## Znak sprawy EZ/87/2023/MW

*dotyczy: postępowania o udzielenie zamówienia publicznego prowadzonego w trybie podstawowym na podstawie art. 275 pkt.1 ustawy z dnia 11 września 2019r. Prawo zamówień publicznych (Dz.U. z 2022 r. poz. 1710 ze zm.) na „Rozbudowa Wojewódzkiego Szpitala Zespolonego w Kielcach o sale porodowe z salą do cięć cesarskich wraz z niezbędną infrastrukturą i wyposażeniem.”*

## ODPOWIEDZI NA PYTANIA

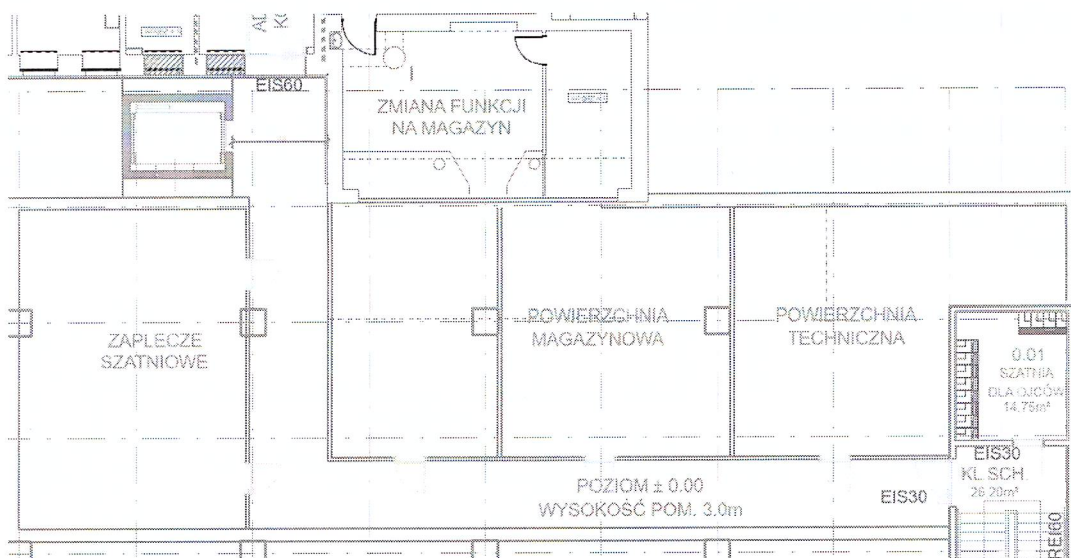
**Pytanie nr 1.** W nawiązaniu do udzielonych w dniu 30.06.2023 r. odpowiedzi dotyczących przeniesienia istniejących central wentylacyjnych (w tym na pytanie 74) prosimy o potwierdzenie, że istniejące centrale wentylacyjne należy przenieść pod strop projektowanego budynku (pod poziom +1) – zgodnie z załącznikiem „WSZwK\_RZUTY\_Poziom pod +1 Model”

Należy nadmienić, że aby wykonać budynek bloku porodowego należy zdemontować centrale na istniejącej dobudówce. Niemożliwe jest zatem przeniesienie central obsługujących sale porodowe istniejącego szpitala (budynek C) w miejsce, w którym prowadzone będą roboty budowlane pod projektowany budynek. Prosimy o wskazanie nowego miejsca, które nie koliduje z prowadzeniem prac na projektowanej inwestycji. Jednocześnie należy zauważyć, że

wskazana przez Zamawiającego lokalizacja central jest wątpliwa technicznie z punktu widzenia połączenia central z obecnie obsługującym obszarem w budynku w zakresie m.in. podłączenia kanałów wentylacyjnych i innych instalacji potrzebnych do funkcjonowania central oraz będzie rodzić również problemy natury estetycznej związane z widokiem elewacji.

**Zamawiający udzielił odpowiedzi w dniu 30.06.2023r. w pyt 74 tj.:**

**„...Zamawiający wskazuje nową lokalizację do przeniesienia na poziom gruntu przylegający do budynku zgodnie z odpowiedzią na pytania uzupełniające nr 12 i 24. Przeniesioną instalację należy zamknąć zabudową ażurową jak przy budynku C. ściany, dach...”**

**Lokalizację szczegółowo wskazują zdjęcia załączone do odpowiedzi na pytanie 12 uzupełniające cz. 1 zip zamieszczone na stronie w dniu 30..06.2023 (nr zdjęć 102811,102813,102816)**
